TOELICHTING VERANDERING

aard van de inrichting	: Raffinaderij
naam inrichting	: bp Raffinaderij Rotterdam B.V.
adres	: d' Arcyweg 76
postcode	: 3198 NA
plaats	: Rotterdam-Europoort
contactpersoon	: V.A.J. Smit
telefoon	: +31 108088035

bp Raffinaderij Rotterdam B.V. (hierna bpRR) is voornemens om bij de steigers 3 en 6 waar LPG beladingen plaatsvinden de damp die na de belading in de laadarm achterblijft af te voeren naar fakkel 1 of 2.

DETAIL "A" - TK85 FLARE K.O. POT D4302

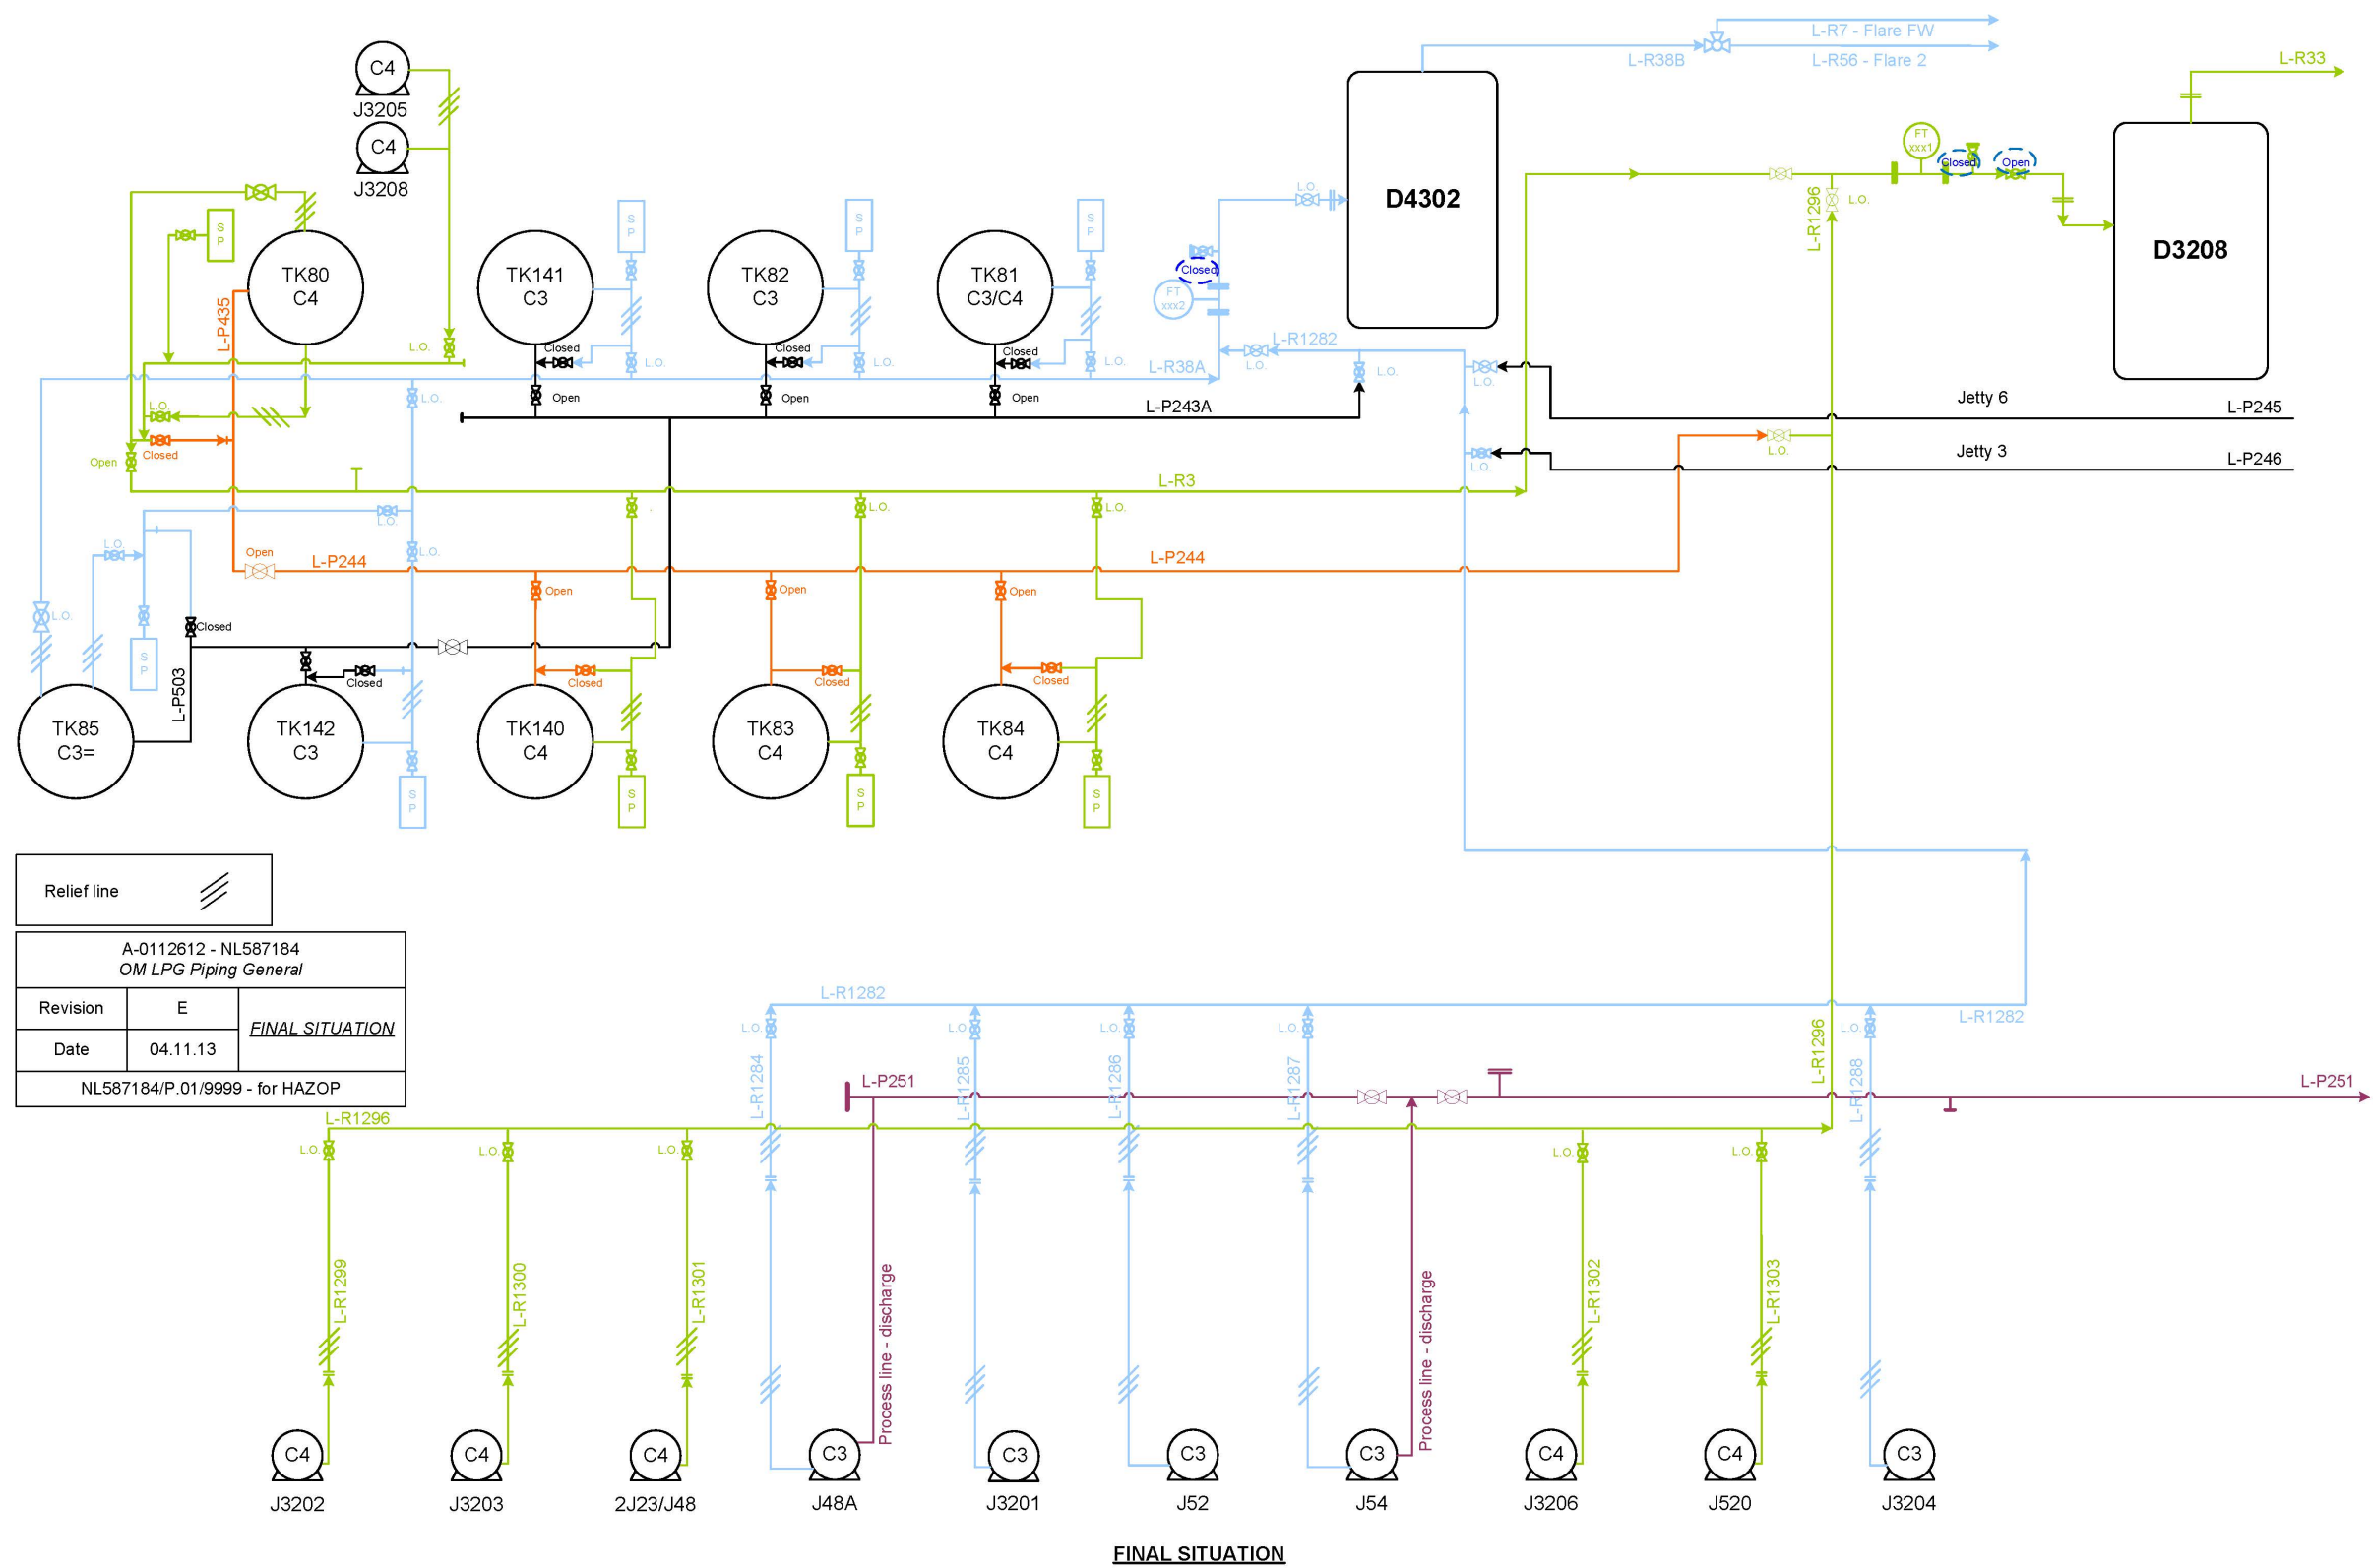
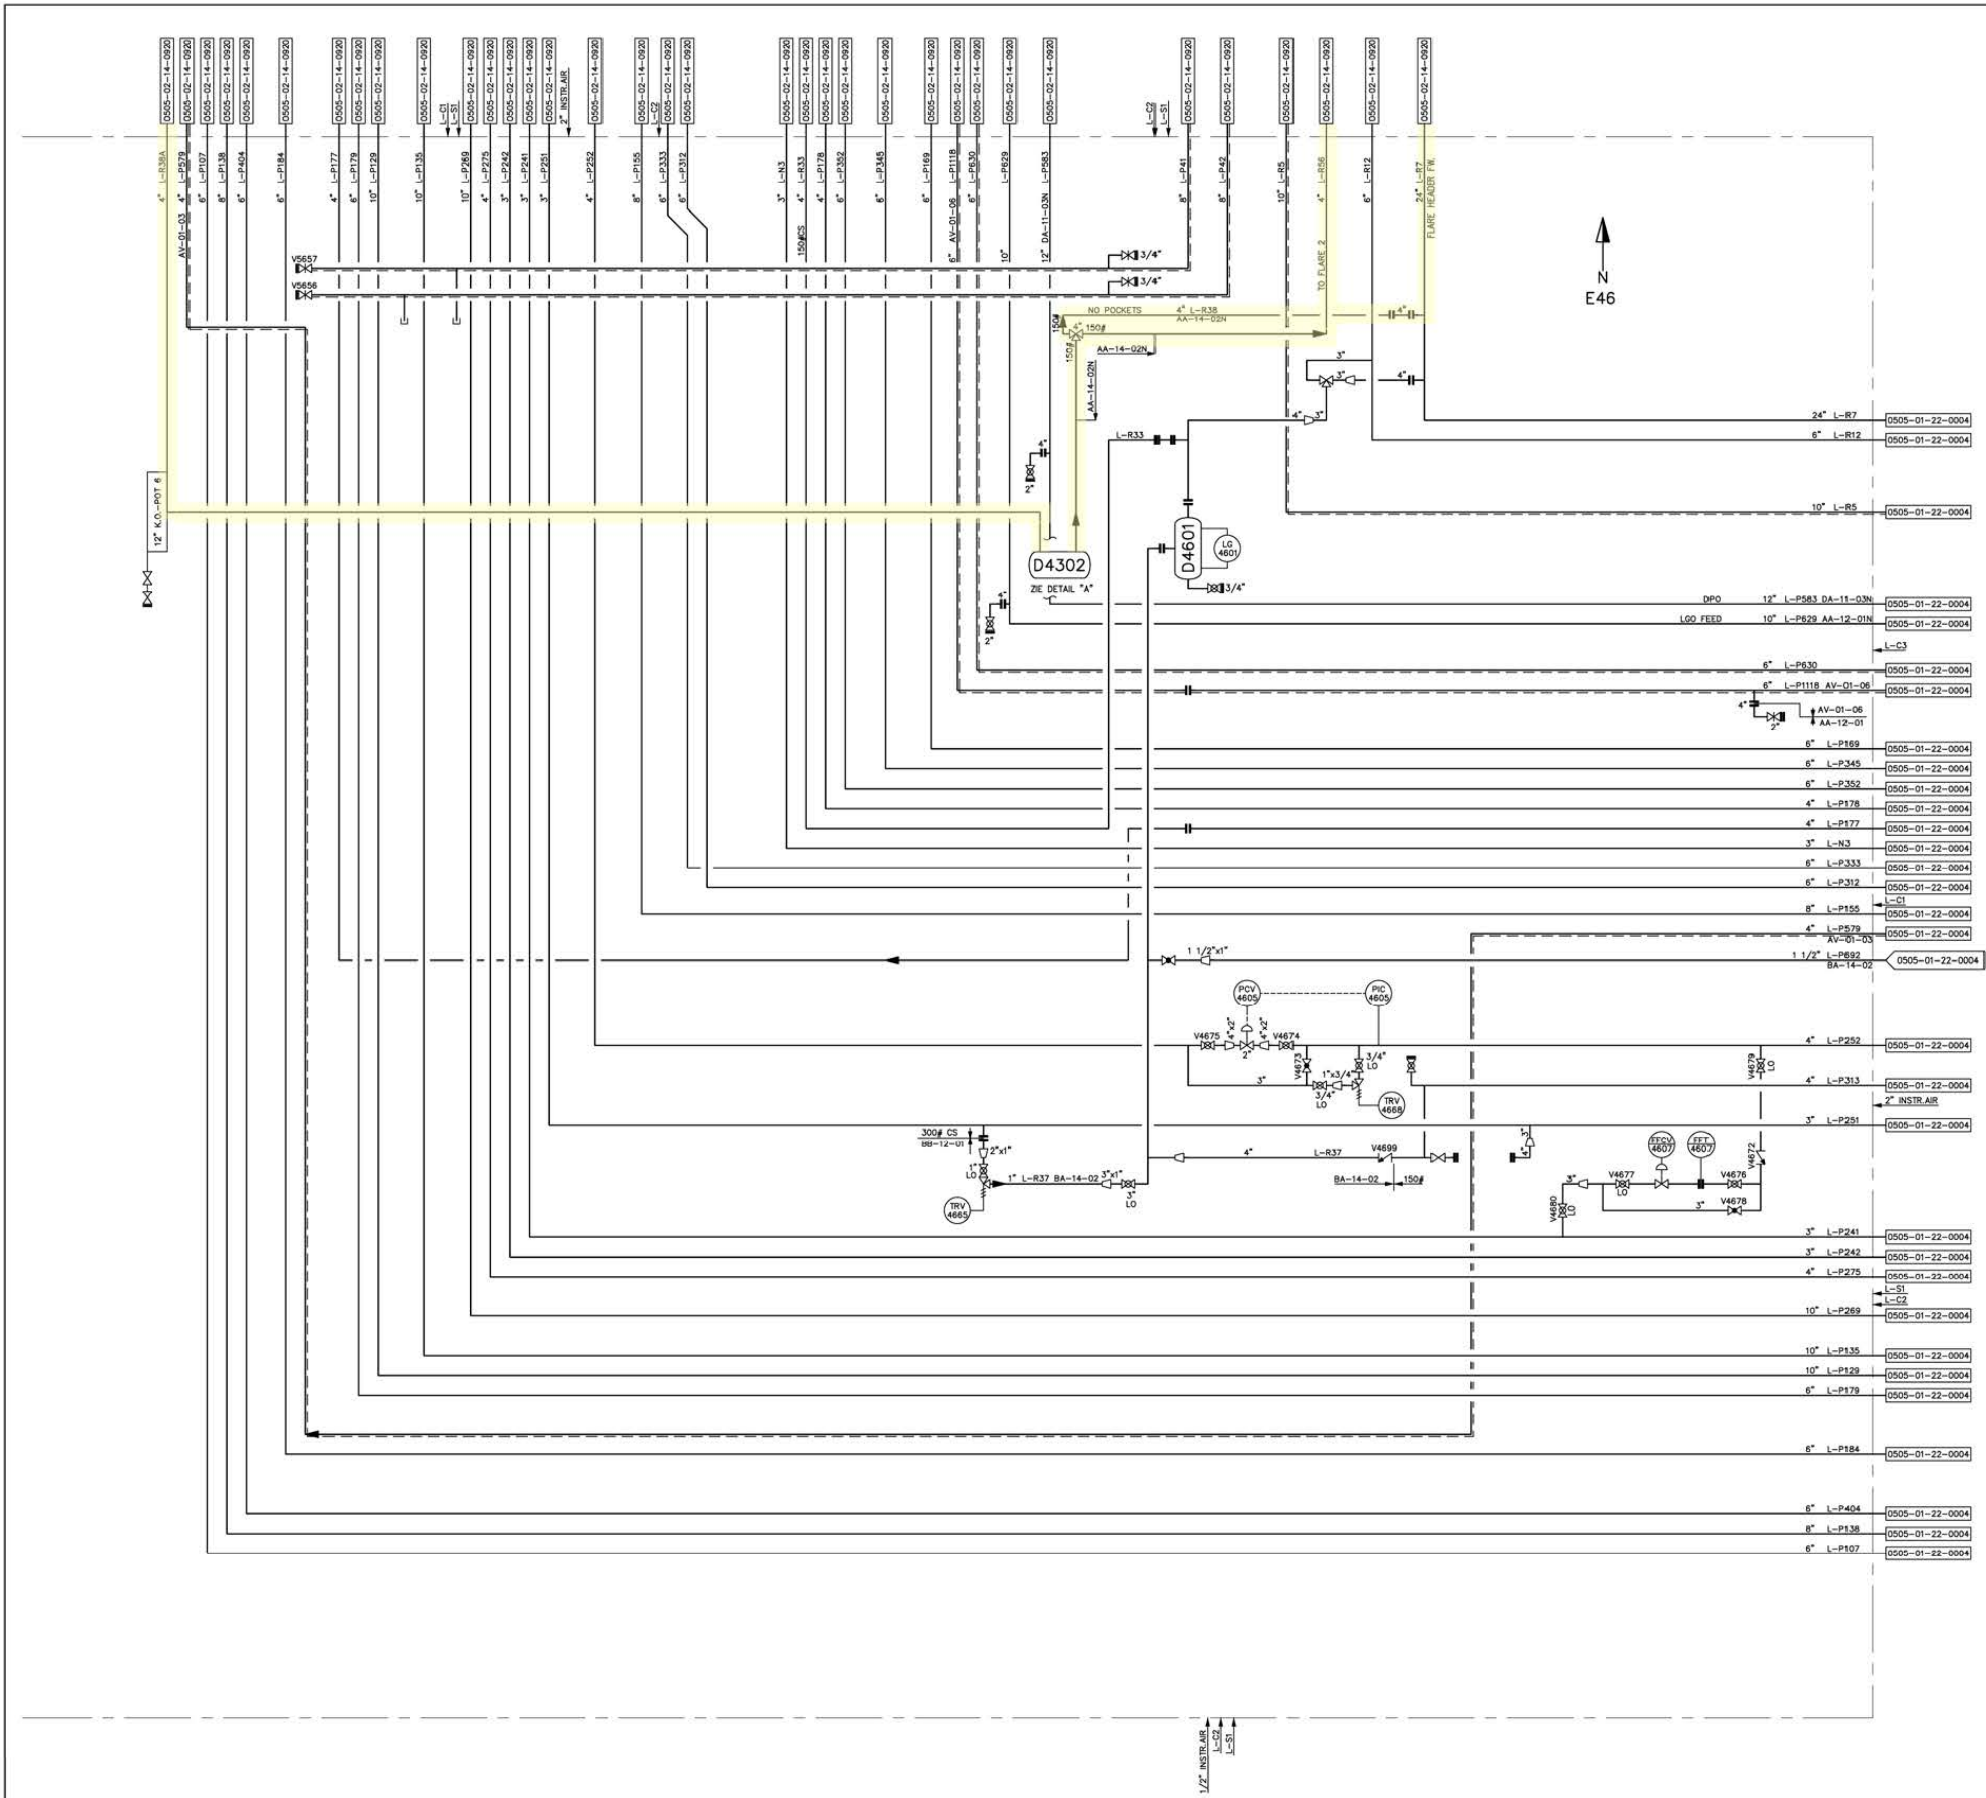
De Oil Movement LPG steigeroverslag (steiger 3 en 6) en de LPG pompen zijn met een aantal TRV's en vents via Knock Out drum D4302 verbonden met het fakkelsysteem. D4302 kan zowel naar fakkel 1 als fakkel 2 worden opgelijnd door middel van een drieweg klep.

In bijlage A zijn de tekeningen van de aansluiting op het fakkelsysteem opgenomen.
